ZZDW.6/391/35-4/8-2/2017

## Wyjaśnienia i zmiana treści Specyfikacji Istotnych Warunków Zamówienia

Dot. przetargu nieograniczonego na: **„Budowa obejścia m. Barlinek w ciągu drogi wojewódzkiej nr 151**

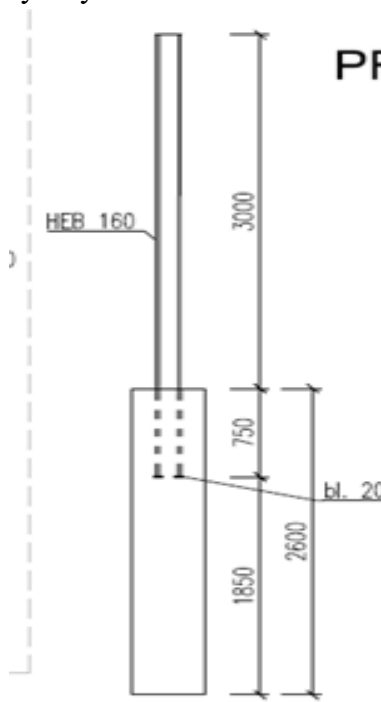
1) Czy profile nośne ekranów akustycznych należy wykonać jako wtopione w pale fundamentowe zgodnie z poniższym rysunkiem:

czy też powinny być zamontowane do belki podwalinowej zgodnie z opisem technicznym?

Zgodnie z dokumentacją techniczną słupy (profile nośne) ekranów akustycznych poza obiektami inżynierskimi zaprojektowano jako kotwione w palach fundamentowych, natomiast podwaliny ekranów zaprojektowano jako oparte na górnej powierzchni pali fundamentowych.
